VERMOT INVEST FRANCE

Objet : Recours gracieux à l'encontre de la décision
rendue par la DREAL Bourgogne-Franche-Comté
du 3 décembre 2021

Je me permets de vous adresser le présent recours gracieux à l'encontre de votre décision en date du 3 décembre 2021 par laquelle vous estimez que mon projet de construction d'ensemble commercial, « *Les Terrasses du Saut du Doubs* » à VILLERS-LE-LAC, devrait être soumis à une évaluation environnementale.

Schéma obligation réglementaire risque amiante et situation du projet

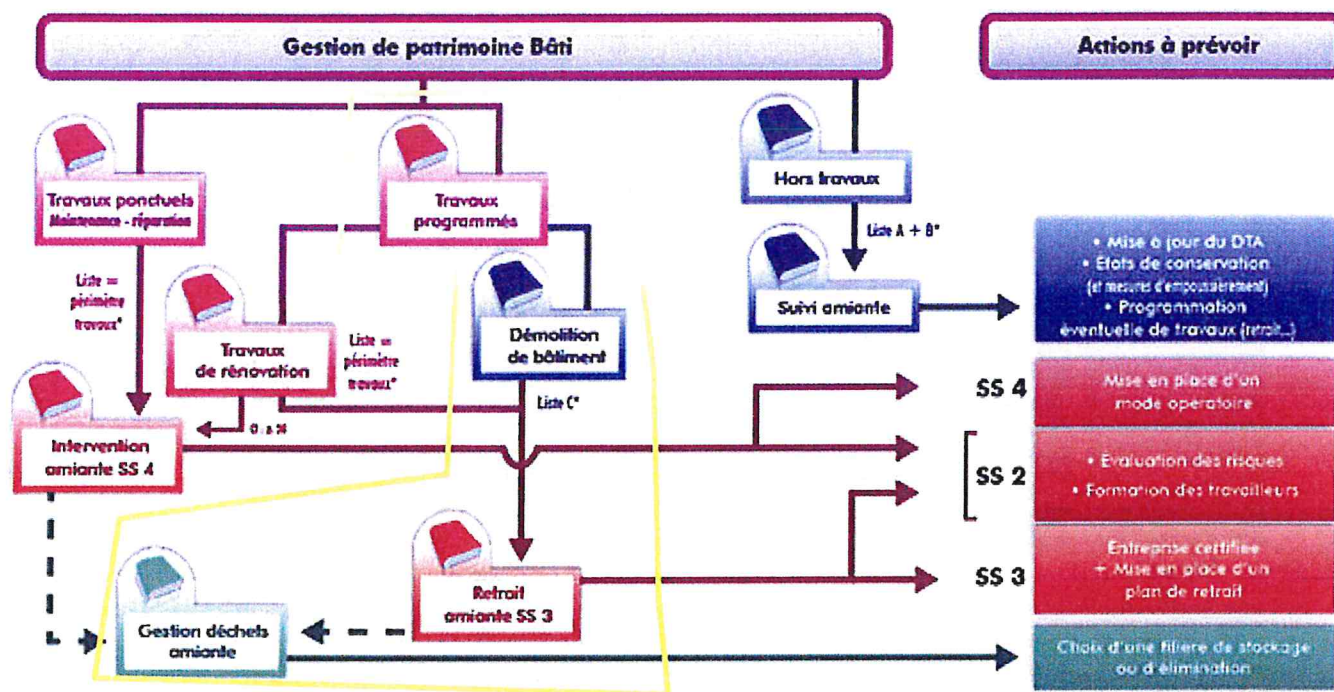
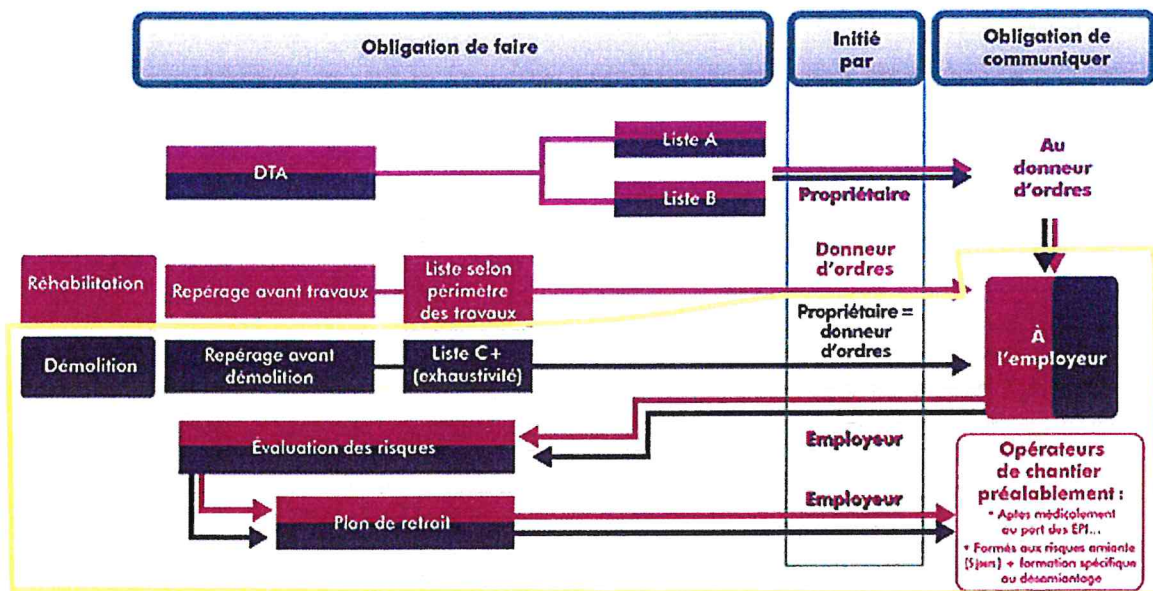
☞ *du fait que le projet nécessite l'intervention d'entreprises spécialisées dans le désamiantage des bâtiments à démolir et que le dossier ne précise pas les mesures qui devront être mises en place à ce titre ;*

Dans le formulaire CERFA, il est écrit que « *Le diagnostic amiante préalable a d'ores et déjà été réalisé et de l'amiante repérée au niveau des toitures. Les précautions nécessaires et réglementaires seront mises en œuvre pour ne pas exposer les riverains, pour les entreprises intervenant sur le chantier et pour le transport/traitement de ces déchets* ». Il s'agit bien là du désamiantage des bâtiments préalablement à leur démolition. Nous n'avons pas précisé les mesures qui doivent être mises en place à ce titre car elles relèvent de la réglementation en vigueur en la matière et que le désamiantage est strictement encadré. Le désamiantage est sujet à une réglementation très stricte en raison des risques qui y sont liés. Les éléments repris à la suite sur la réglementation en la matière sont extraits du site suivant : <https://www.dekra-industrial.fr/news/amiante-queles-sont-vos-obligations>

Les obligations réglementaires en matière de risque amiante diffèrent en fonction du contexte : suivi amiante, travaux ponctuels ou travaux programmés, comme l'illustre le schéma ci-dessous.

La zone en remblai est bien visible sur la parcelle du parking du personnel par rapport à la prairie humide / zone inondable du Doubs en contrebas

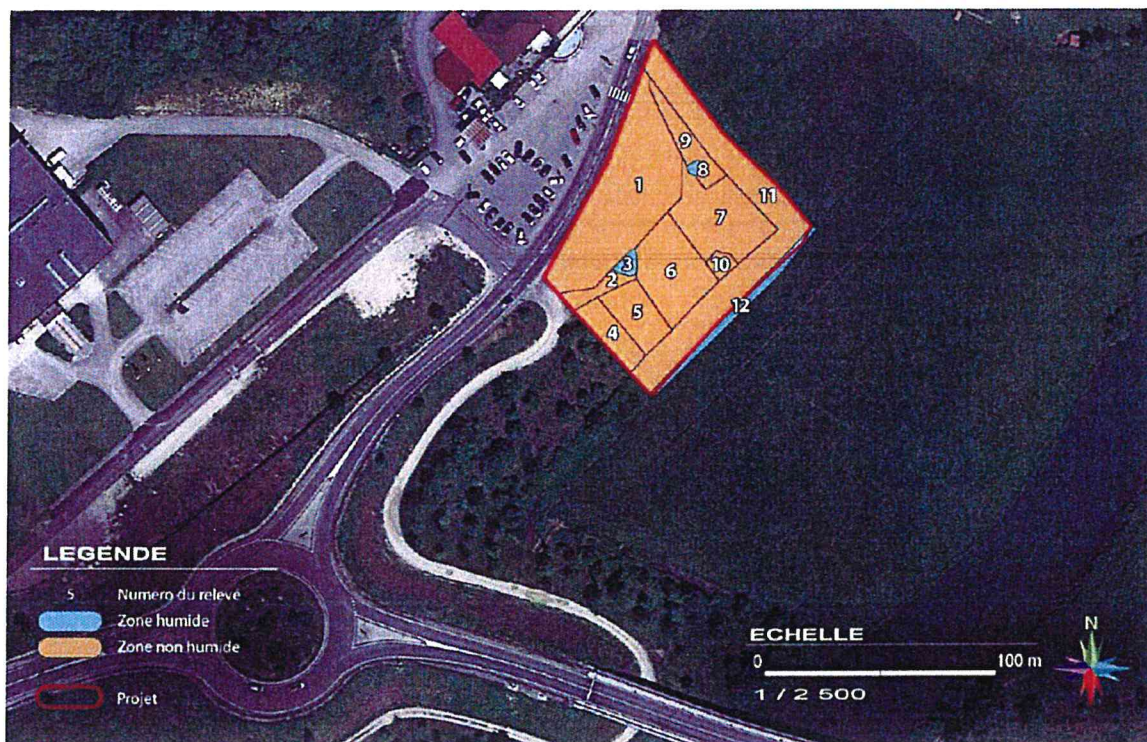
■ du fait que le dossier mentionne que le parking des employés se situe en zone de recommandations mais sans préciser qu'il se situe partiellement en zone rouge du PPRI du Doubs Amont; toutefois celui-ci permet l'implantation de parking en zone rouge sous conditions;

En ce qui concerne le parking du personnel, il se situe en partie en zone rouge du PPRI. Il est toutefois situé sur une zone de remblais au-dessus de la prairie inondable du Doubs. En zone rouge du PPRI, les aires de stationnement non souterraines sont autorisées, à condition de ne pas remblayer, d'utiliser une chaussée résistante à l'inondation, poreuse ou raccordée à un dispositif de stockage et de traitement et de prévoir un dispositif d'alerte et d'avoir un mode de gestion approprié au risque d'inondation, afin d'assurer l'alerte et la mise en sécurité des usagers et des véhicules.

L'aménagement du parking ne prévoit pas de remblais. Il sera réalisé conformément au règlement du PPRI. Le parking ne sera pas utilisé par les salariés dûment informés en période d'alerte de crue. Ces derniers pourront stationner au sein du bâtiment commercial situé hors zone inondable en période d'alerte de crue.

Si la question est de savoir pourquoi avoir choisi ce site pour le parking du personnel alors qu'il figure en zone rouge du PPRI, il s'agit d'abord d'une opportunité foncière qui permet de ne pas consommer de surfaces naturelles (agricoles ou boisées) pour la réalisation de ce parking qu'il n'était pas possible d'intégrer au bâtiment sans construire plus en hauteur. Ensuite, même s'il est en grande partie en zone rouge, il est en réalité situé sur un remblai localisé au-dessus de la zone inondable du Doubs, au niveau de la rue des Terres Rouges et non pas dans la plaine du Doubs. Enfin, le règlement de la zone rouge du PPRI du Doubs amont autorise les aires de stationnement non souterraines sous conditions, conditions que le projet respecte.
